Informe Consolidado de Solicitud de Aclaraciones, Rectificaciones y/o Ampliaciones Complementario a la Declaración de Impacto Ambiental del Proyecto "Proyecto Solar Fotovoltaico Martasol"

Nombre del Titular : Consorcio Santa Marta S. A.
Nombre del Representante Legal : Alberto Antonio Tagle Reszczynski
Dirección : Avenida General Velásquez 8990, San Bernardo

El presente Informe Consolidado de Solicitud de Aclaraciones, Rectificaciones o Ampliaciones a la Declaración de Impacto Ambiental del proyecto "Proyecto Solar Fotovoltaico Martasol", contiene las observaciones generadas en virtud de la revisión de la Adenda.

Imagen N°1: Área de Preservación Ecológica V/S Proyecto.

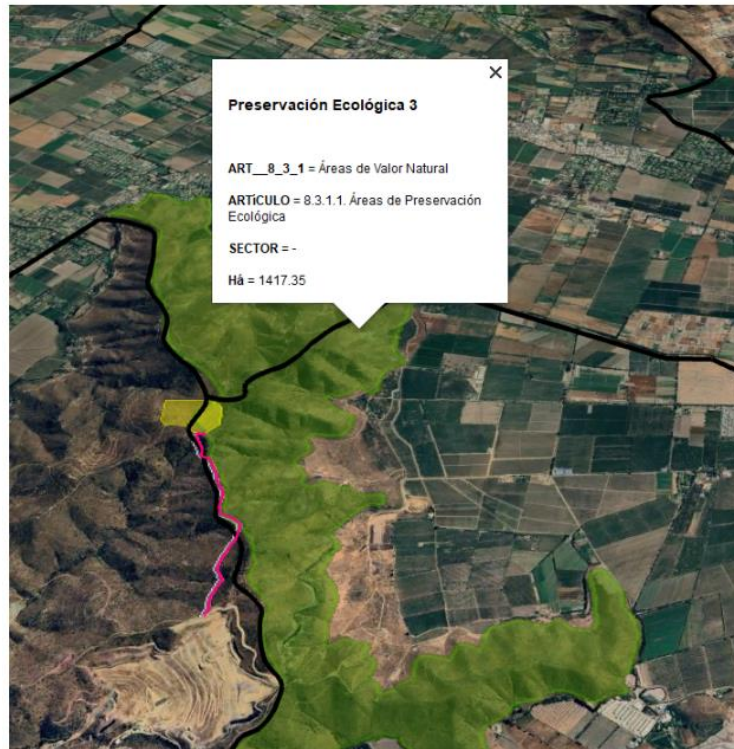
1.1 Se reitera al Titular la observación 1.2 del ICSARA: *"Se solicita al Titular analizar la tipología de ingreso al SEIA por el literal p) del artículo 10 la Ley 19.300 Bases Generales del Medio Ambiente. Lo anterior, considerando sectores del proyecto se localizan en parte del "Área de Preservación Ecológica" del Plan Regulador Metropolitano de Santiago, reconocida como un área bajo protección oficial según lo establecido en el Ord N° 202099102647 de fecha 12 de noviembre de 2020 del Servicio de Evaluación Ambiental y del Dictamen N°39766/2020 de Contraloría General de la República"*, ya que el Titular no considera la línea de media

tensión, la cual es parte y obra del proyecto, y, de acuerdo a lo indicado en el anexo 2.1.2 de la Adenda, las torres cercanas al acceso 3 a la LMT se encuentran dentro del área de preservación ecológica, además, se solicita considerar lo indicado por la SEREMI de Medio Ambiente en su Of Ord. N°243237 de fecha 9 de julio de 2024: “(...) Este servicio, en función la información que tiene (ver imagen N°1), reitera que el proyecto se emplaza dentro de un “Área de Preservación Ecológica”.

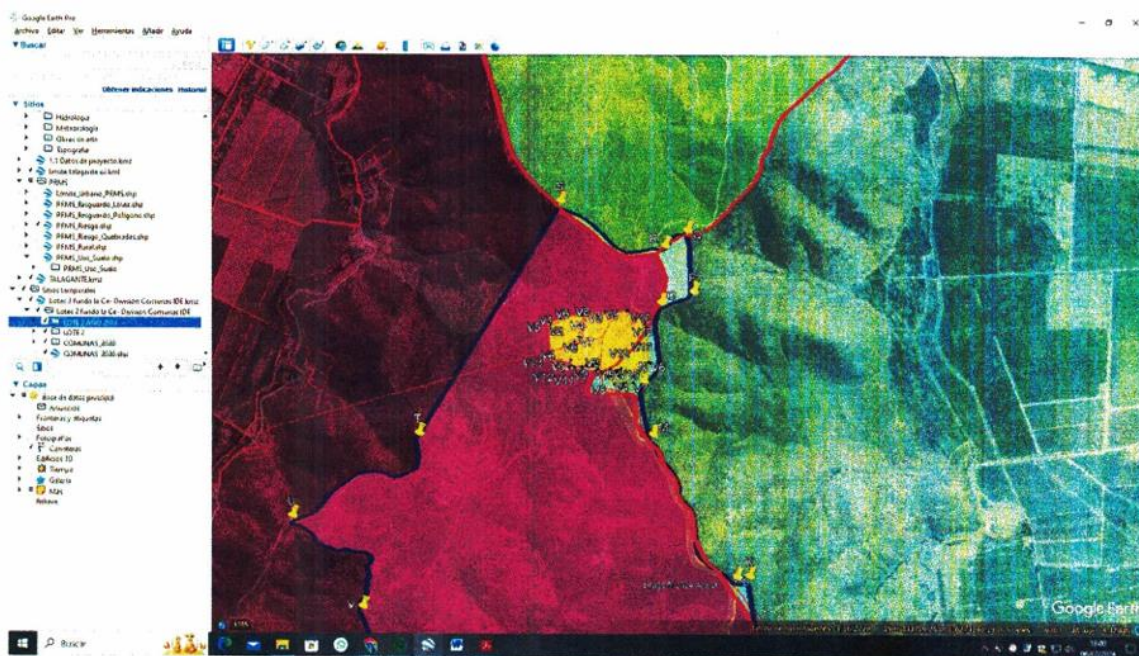
8.2 De acuerdo a lo indicado en la respuesta 10.2 de la Adenda, y lo señalado por la Ilustre Municipalidad de Talagante en el Oficio Ord. N°0383 de fecha 9 de julio de 2024 en el punto 2: “

No obstante lo anterior, se mantiene observación de Ord. N° 026 del municipio (doc, 2 de antecedente), debido a que según límites territoriales comunales descargados de la página web de IDE, Infraestructura de Datos Geoespaciales, del Ministerio de Bienes Nacionales, parte del predio y del proyecto en revisión se emplaza en la comuna de San Bernardo, Provincia de Maipo.

Se adjunta a continuación plano donde se grafica:

**Línea color morado límite de lote 2, de acuerdo a coordenadas de plano de subdivisión antes identificado.”*
